DEMANDE DE COMPLEMENTS

PROJET PHOTOVOLTAÏQUE DE COLOMBE-LES-VESOUL

Commune de Colombe-lès-Vesoul

FEVRIER 2024

Carte 1 : Localisation du captage AEP au sein de l'aire d'étude rapprochée (Source : BE Jacquiel et Chatillon)

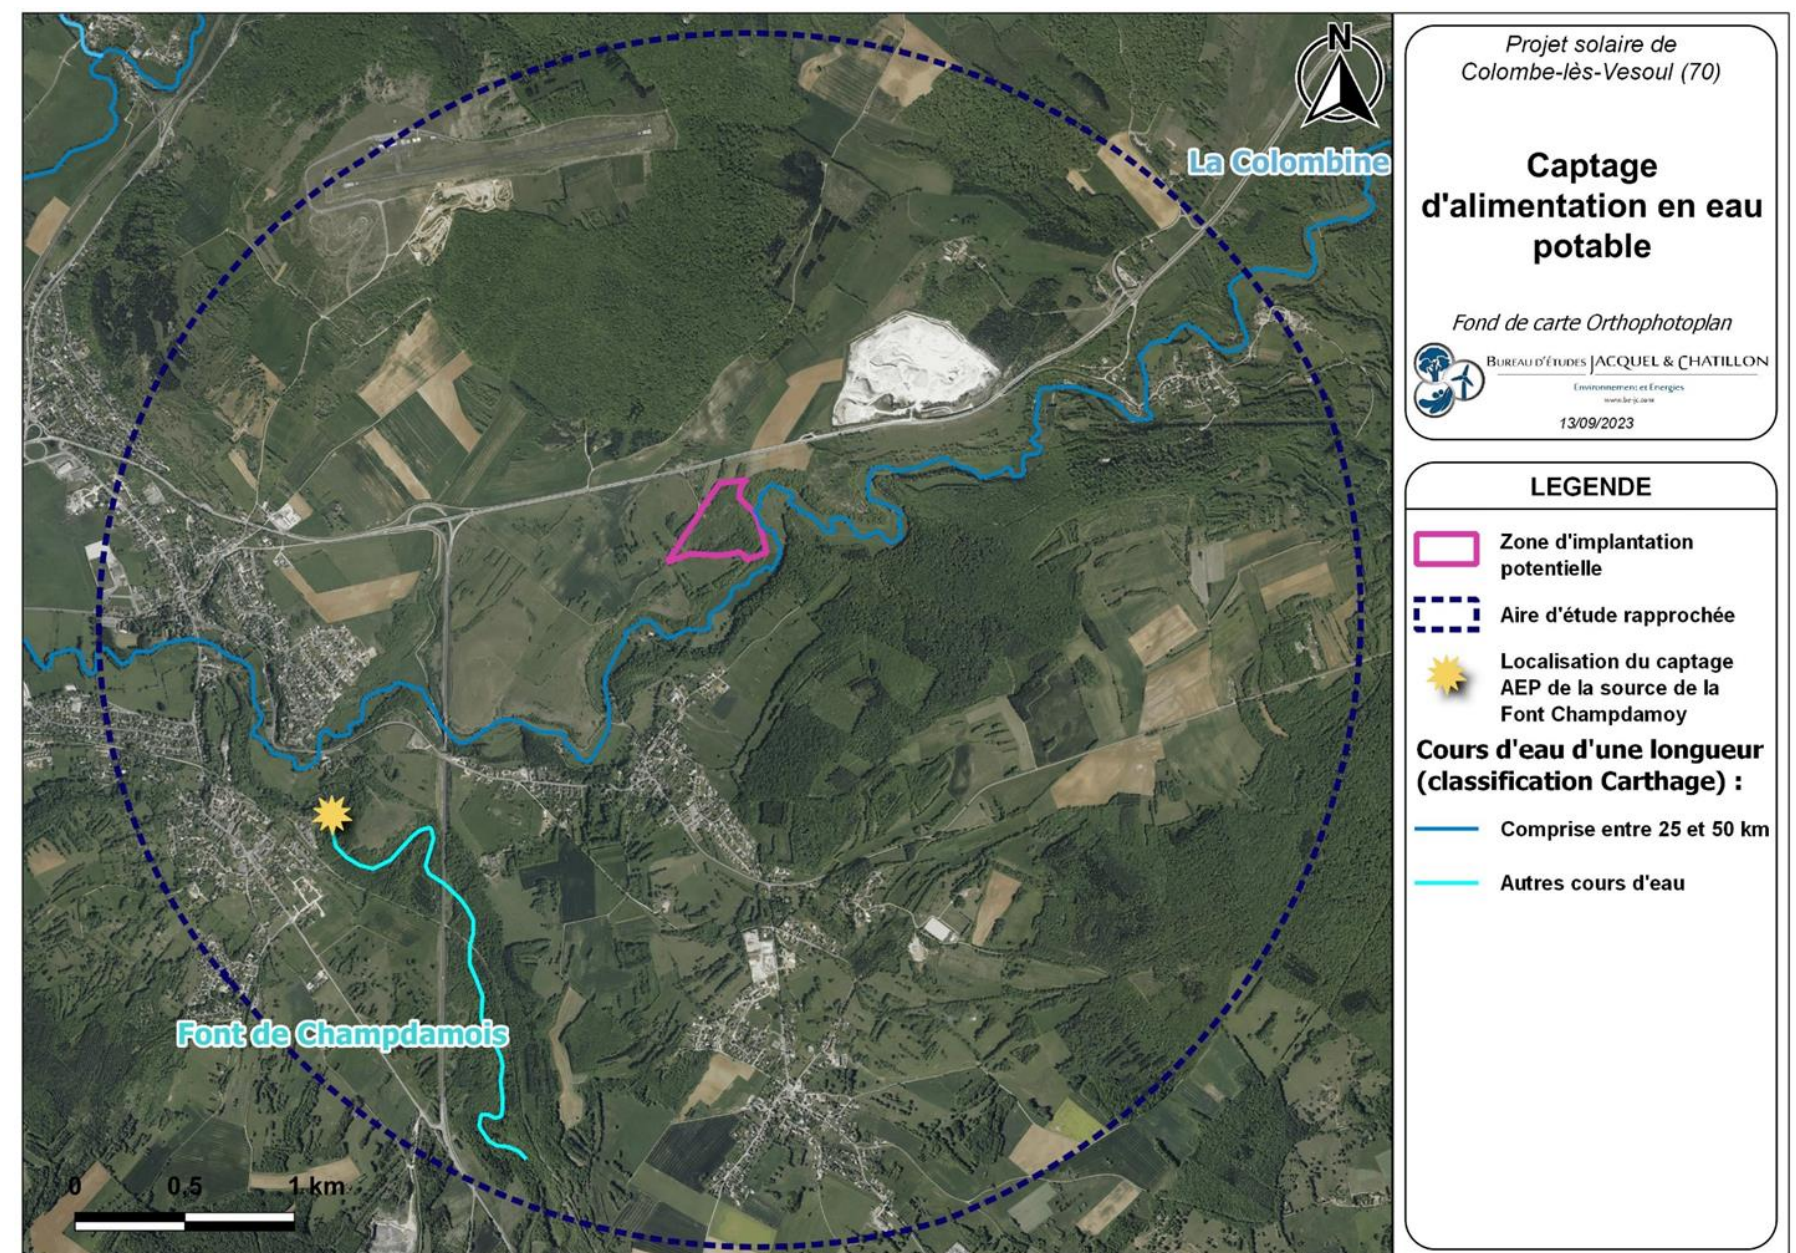
Le projet se situe dans le périmètre de protection éloigné de la Font de Champdamoy destinée à la consommation humaine de l'agglomération de Vesoul. Des mesures appropriées doivent être définies en phase travaux et en cas d'incendie afin de protéger la ressource en eau. De ce fait, le dossier doit notamment être modifié en page 102 de l'EIE où un enjeu nul est retenu pour ce qui est des zones de captage d'eau potable.

On peut noter à 1,8 km au Sud-est de la zone d'implantation potentielle un captage AEP de la source de la Font de Champdamoy (Carte 1). D'origine karstique, la source est une résurgence de type vaclusien donnant naissance à un ruisseau et alimentant un canal artificiel débouchant dans la Colombine. Ainsi, cette résurgence karstique, **affluent rive gauche de la Colombine**, alimente en eau potable l'agglomération vésulienne soit environ 29 000 habitants. D'un point de vue hydrogéologique, des circulations souterraines karstiques sont présentes par ailleurs un inventaire des circulations souterraines reconnues par traçage avant 1987 permet de démontrer que la commune d'implantation n'est pas concernée par des communications souterraines avec la Font de Champdamoy. En effet, **le cours d'eau de la Colombine s'écoulant dans la commune de Colombe-lès-Vesoul au Nord-est de la zone d'étude n'appartient pas au bassin versant de cette source.**

Ainsi, en raison du sens d'écoulement des eaux et de la distance avec la zone d'implantation potentielle, un enjeu faible est retenu.

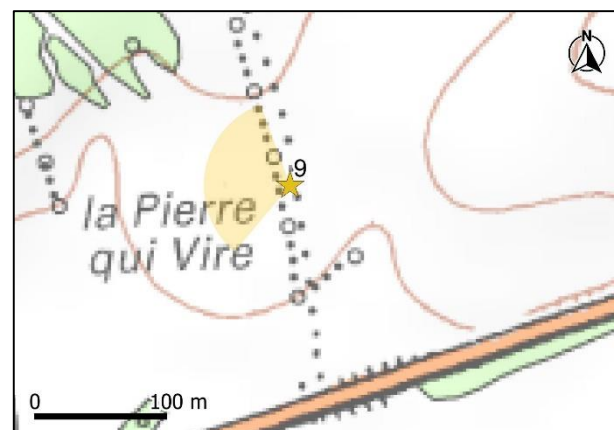
- *Colombe-lès-Vesoul - Point de vue sur le paysage depuis les terrasses du château monument historique et depuis le point de vue Grande rue, devant le château. Les photomontages devront être réalisés en vue hivernale. - Point de vue depuis le Dolmen de la Pierre qui Vire, en direction de la zone de projet.*
- *Vesoul - Le site classé de la butte, dite La Motte Pour l'ensemble de ces sites, il conviendra de fournir des photomontages montrant la centrale photovoltaïque dans son environnement afin de visualiser l'impact potentiel de l'installation depuis ces sites emblématiques.*

L'état initial avait conclu à une absence de sensibilité pour le monument historique du dolmen de la Pierre qui Vire. En effet, aucune visibilité sur la ZIP n'est possible depuis le monument historique du fait de son recul sur le plateau et de la masse boisée qui est implantée dans l'intervalle et se présente comme un masque visuel qui contient complètement les visibilités. La demande de compléments fait mention d'une analyse des incidences du projet depuis ce monument historique qui est à présenter. Dans l'objectif de répondre à cette demande, **la Photo 7 prise en hiver (30/01/2024) montre que le monument historique du dolmen de la « Pierre qui Vire » n'accuse aucune incidence du projet.**
